五島市監査委員公表第8号

令和3年度定期監査（工事監査）結果報告の提出について

(1) 工事名 大浜漁港（大浜地区）改良工事

令和3年度
五島市工事技術調査報告書

写真 1

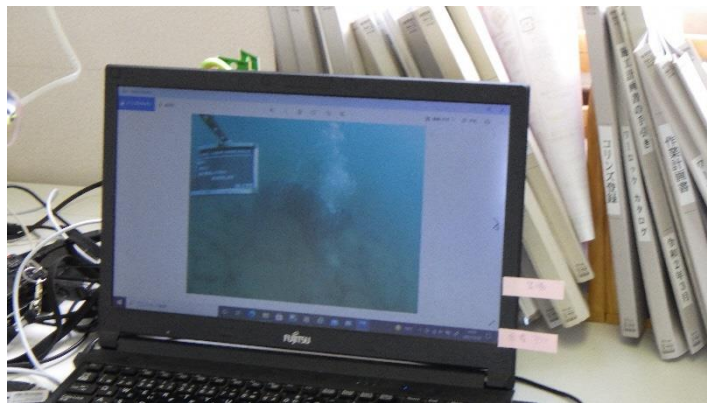
イ 堤体ブロックが種類別に最大2段積みされている。これらのブロックは無筋コンクリートであるが、玉掛用アンカーや差し筋が埋め込まれている。これらの鉄筋が錆びると、コンクリートに埋め込まれた部分の鉄筋にも錆が進行し、ブロック内部で膨張すると爆裂現象を起し、ブロック自体の劣化が進行することになる。鉄筋に防錆剤を塗るか、シートで被うなどの対策が必要であること。

- ・堤体ブロックが種類別に最大2段積みされている。これらのブロックは無筋コンクリートであるが、玉掛用アンカーや差し筋が埋め込まれている。これらの鉄筋が錆びると、コンクリートに埋め込まれた部分の鉄筋にも錆が進行し、ブロック内部で膨張すると爆裂現象を起こし、ブロック自体の劣化が進行することになる。鉄筋に防錆剤を塗るか、シートで被うなどの対策が必要である。（写真1）

写真 2

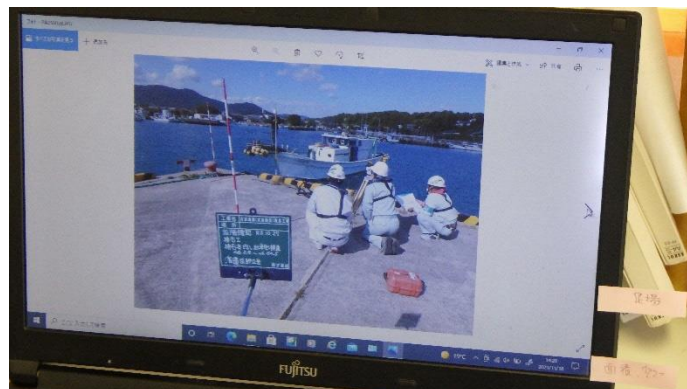
- ・工事請負者の現場事務所にあるコンピュータの画面で施工中の写真を2枚確認した。1枚は潜水士による突堤の基礎工（写真2）、2枚目は市の立会のもと基礎工高さ確認状況（写真3）である。
- ・進捗率が約30%であったが、監査日までの写真が閲覧可能な形で整理されていなかった。今後、施工者の指導を願いたい。

写真 8

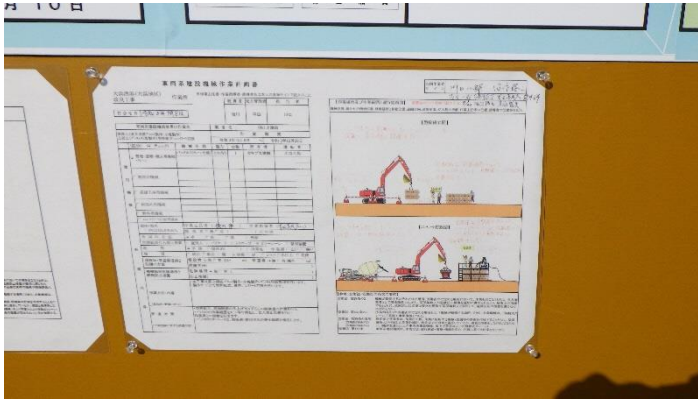
- ・建設業許可、労災保険成立票、元請の建退協加入、施工体系図、緊急時連絡表、作業主任者一覧表、クレーン合図一覧が見やすく掲示されている。（写真8）
- ・車両系建設機械の作業計画図が掲示されている。（写真9）
